Modulo per la presentazione delle osservazioni per i piani/programmi/progetti sottoposti a procedimenti di valutazione ambientale di competenza statale

Oggetto: Codice procedura 10847 - Costruzione ed esercizio di un impianto di produzione di energia elettrica da fonte eolica "FIORA" di potenza nominale pari a 52,8 MW, da realizzarsi nel comune di Manciano (GR) e delle opere ed infrastrutture connesse

TESTO DELLE OSSERVAZIONI

IMMAGINE n. 2 CUMULO IMPIANTI EOLICI nel BACINO VISIVO TERRITORIO di MANCIANO e di MONTALTO di CASTRO.

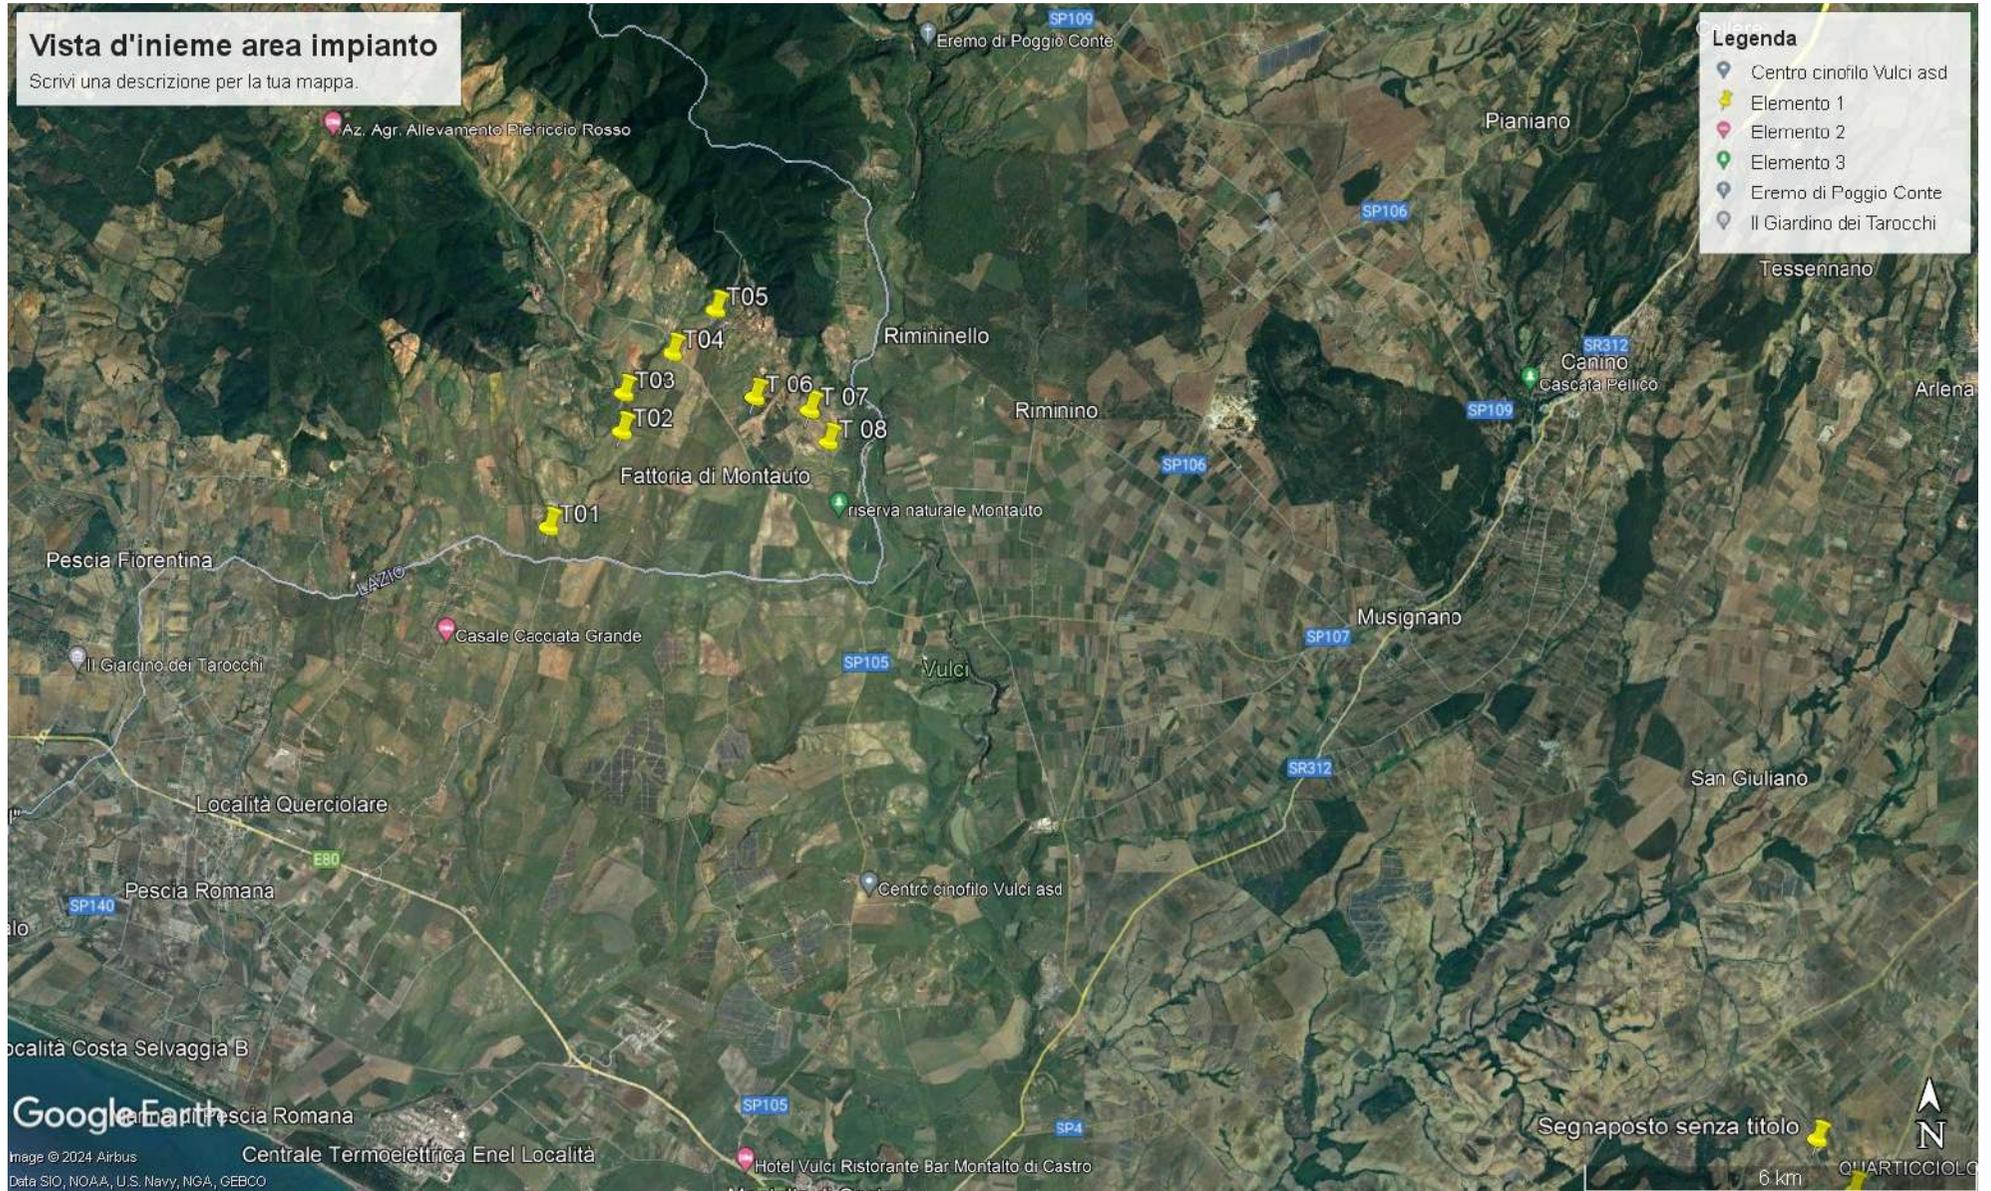
3) OSSERVAZIONE: CUMULO e SATURAZIONE IMPIANTI FER NELLA PROVINCIA di VITERBO, IN PARTICOLARE NEL COMUNE DI MONTALTO DI CASTRO E NELLA ZONA A CONFINE CON IL COMUNE di MANCIANO che SI TROVANO NELLO STESSO BACINO VISIVO.

Il bacino visivo in cui in cui è stato progettato l'eolico Fiora è già occupato da diversi centinaia di ettari di impianti fotovoltaici già esistenti ed altri in procedura VIA al Mase e alla Regione Lazio così come da diversi progetti di impianti eolici industriali (vedi Allegato Osservazioni immagini nn. 2,3 e 4. L'impianto eolico Fiora, pur trovandosi in Toscana ma nello stesso bacino visivo del territorio laziale ed a poche centinaia di metri da una zona già estremamente satura del Lazio, andrebbe ad appesantire ulteriormente una situazione già **critica per la sostenibilità ambientale.**

energetici.” in violazione di ogni criterio di equa ripartizione delle fonti FER sul territorio nazionale. Considerato che l’impianto Fiora verrebbe a collocarsi a pochi centinaia di metri (aerogeneratore T01) dal confine laziale e comunque nello spazio di circa 3 chilometri di tutte le altre sette pale è scontato che questo impianto pur avendo “ i piedi” in Toscana andrebbe ulteriormente ad appesantire una situazione di saturazione del territorio con indubbio innalzamento delle criticità per l’ambiente nonché per uno sviluppo sostenibile ed equilibrato. A questo si aggiungerebbe anche l’enorme impatto sull’area archeologica di Vulci e sul suo parco archeologico che si trovano come verrà dettagliato più avanti a circa 3 km dal potenziale impianto eolico Fiora.

on shore tra i quali ricordiamo quelli più impattanti e vicini all'eolico "Fiora" denominati Vaccareccia, Gazzarola e Sibilla.

IMMAGINE n. 3 MAPPA INTERVISIBILITA' IMPIANTI EOLICI (da aggiornare) esistenti e in procedura VIA al MASE e alla REGIONE LAZIO.

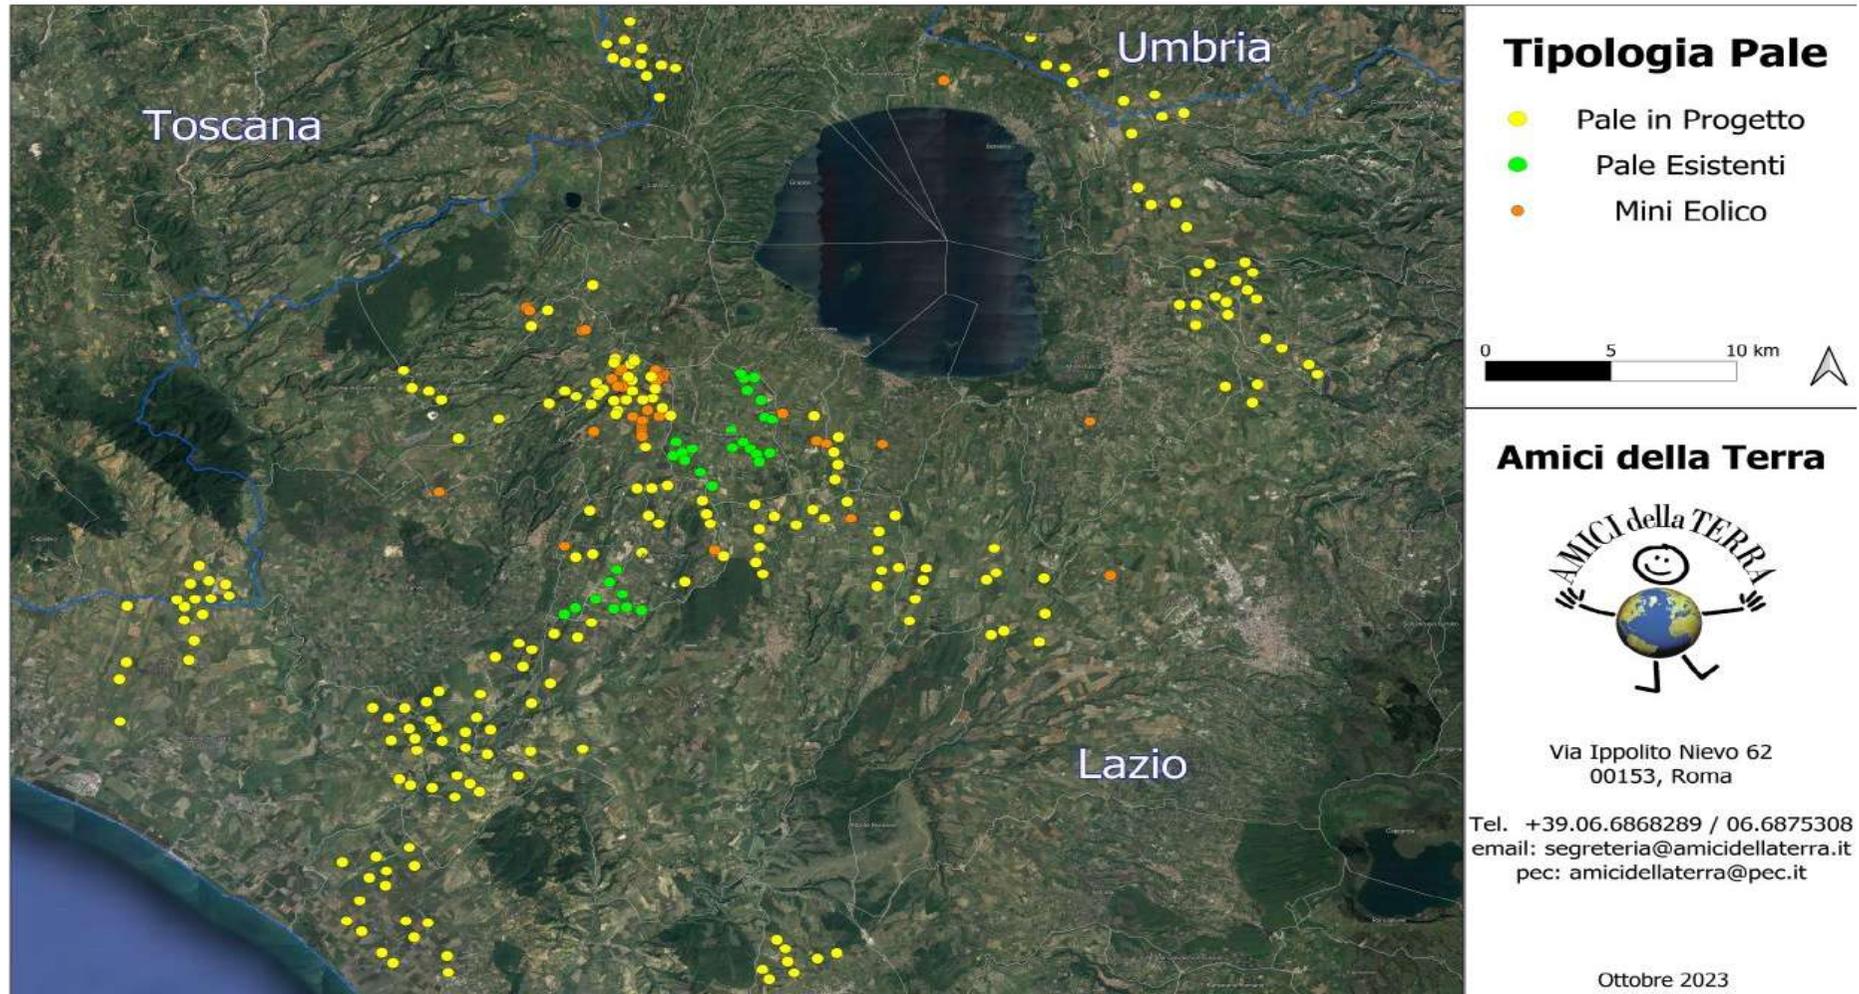
- Atmosfera
- Ambiente idrico
- Suolo e sottosuolo
- Rumore, vibrazioni, radiazioni
- Biodiversità (vegetazione, flora, fauna, ecosistemi)
- Salute pubblica
- Beni culturali e paesaggio
- Monitoraggio ambientale
- Altro: **IMPATTO VISIVO, CUMULABILITA' degli IMPIANTI e NOTEVOLE INTERVISIBILITA'.**
